SCHAERBEEK. Avenue Rogier / Place Général Meiser / Place de la Patrie / Place des Bienfaiteurs / Rue Rogier

AVIS PRÉALABLE : Schéma directeur pour l' « Axe Rogier ».

Avis de principe de la CRMS

Vue des trois profils (documents extraits de l'étude).

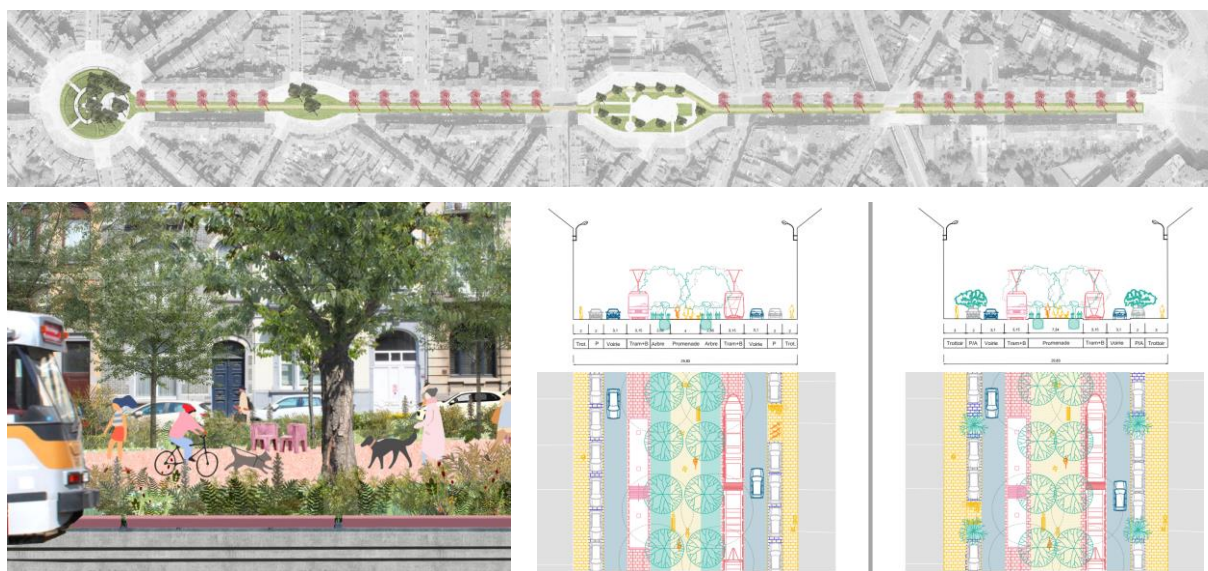
Pour l'intégralité des tronçons, la CRMS se prononce en faveur du scénario « Végétation + », qui concilie au mieux enjeux environnementaux et valorisation de la dimension patrimoniale de l'axe, en mettant en évidence sa fonction de promenade. Plus spécifiquement :

- **Pour les tronçons 1.1 et 1.2 :** malgré les contraintes spatiales liées à la faible largeur disponible, l'effort de végétalisation est notable, et les partis d'aménagement sont adaptés à

l'échelle de la rue (plantations de faible gabarit ; maintien des formes urbaines traditionnelles). La CRMS n'émet pas de remarques sur le profil projeté.

- **Pour les tronçons 2.1 à 2.3** : le développement de la végétalisation et la restauration des alignements d'arbres en parfaite symétrie soulignent les qualités patrimoniales de l'avenue Rogier.
- **Pour les tronçons 3.1 et 3.2** : le scénario de végétalisation permet le rétablissement d'une séquence cohérente, favorisant la redécouverte de la fonction historique de promenade.

Situation projetée. Document extrait de l'étude.

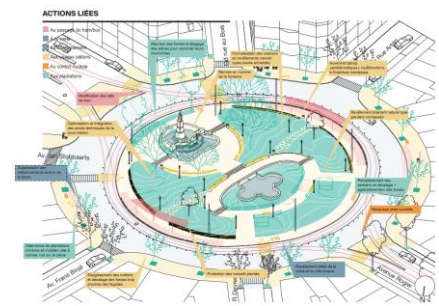
La CRMS souscrit à l'approche patrimoniale/de restauration proposée. Elle demande de se référer au maximum à l'étude historique de la place réalisée en 2019 pour orienter les options de restauration. Les opérations d'allègement des couronnes des arbres obstruant la perspective axiale devront être effectuées dans le respect des bonnes pratiques de taille et de la physiologie des arbres. Ce type d'intervention nécessitera un calendrier de gestion des tailles adéquat.

Concernant les cheminements, le diagnostic a mis en avant leur mauvais état mais n'a pas pris en compte la présence affleurante de nombreuses racines d'arbres. La CRMS insiste sur les précautions à suivre pour le remplacement du revêtement et pour éviter tout dommage porté au système racinaire des arbres existants. Cette remarque prévaut également pour les arbres en place sur l'ensemble de l'axe. La CRMS est en outre favorable à la mise en œuvre d'un revêtement semi-perméable, plus en adéquation avec le revêtement originel (comparé à l'asphalte existant) et à la remise en eau de la fontaine.

Place de la Patrie : documents extraits de l'étude.

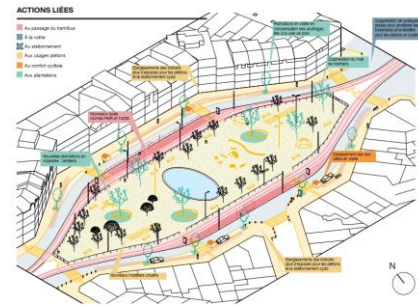
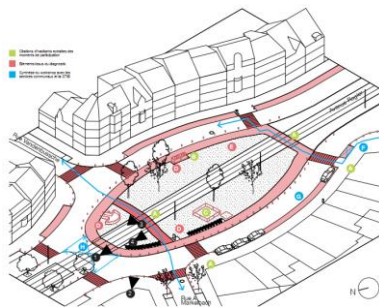
- **Place de la Patrie** : Le schéma directeur propose deux scénarii de réaménagement. Le premier, sans modification du tracé des rails, préserve partiellement le dessin d'origine de la place. Le second, en atténuant les courbes et modifiant le tracé des rails, rétrécit l'espace central plus amplement recomposé. La CRMS exprime sa préférence pour le premier scénario, et demande de l'affiner en exploitant davantage le dessin historique de la place. Bien que non protégée, la place de la Patrie présente un intérêt intrinsèque et constitue une partie intégrante de la séquence paysagère de l'axe Rogier.

Square de l'Ingénieur. Situation existante.

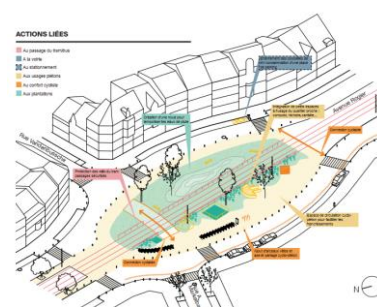
- **Square de l'Ingénieur** : en situation existante, le square est jalonné de plusieurs arbres remarquables, dont la CRMS demande de veiller à la conservation (les axonométries jointes au dossier comportent des arbres de petite taille). Elle recommande de maintenir le principe de symétrie dans l'aménagement projeté, et de ne pas minéraliser davantage les lieux.
